改善箇所説明図②

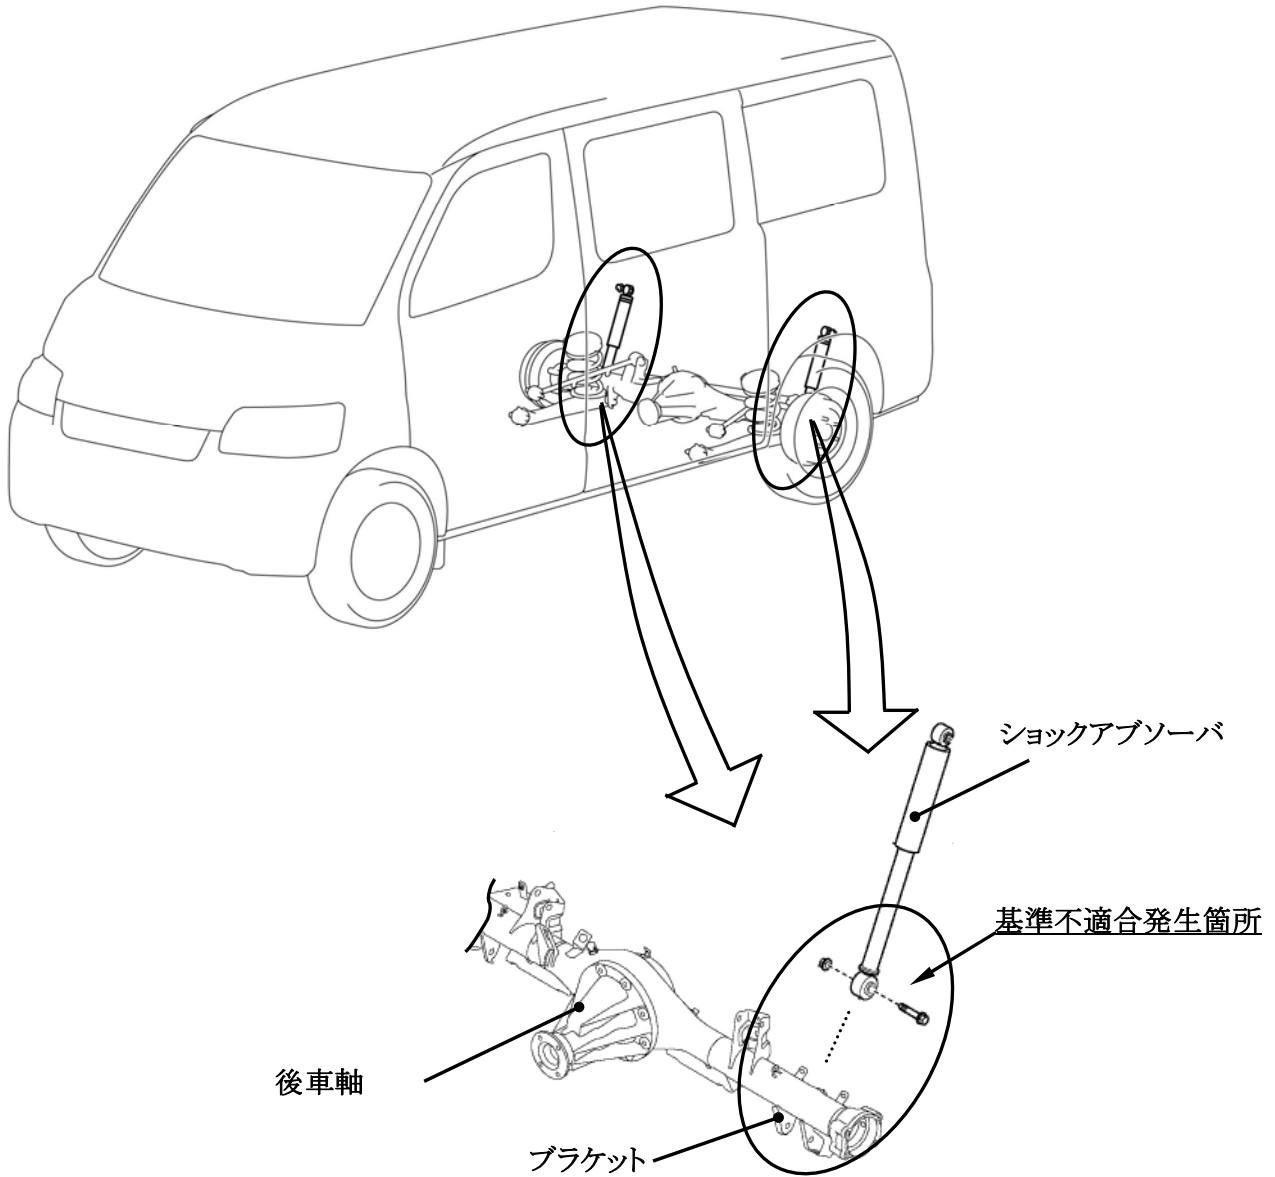
後輪ショックアブソーバにおいて、車軸側取付けボルトの締め付けトルクが不足しているものがあるため、走行中の振動等で当該ボルトが緩んで異音が発生し、そのまま使用を続けると、取付け部が外れ車両安定性を損なうおそれがある。

全車両、当該ショックアブソーバ取付けボルトを正規トルクで締め付ける。

識別：ボンネットフード内車台番号の先頭桁下の位置に黄色ペイントを塗布する。
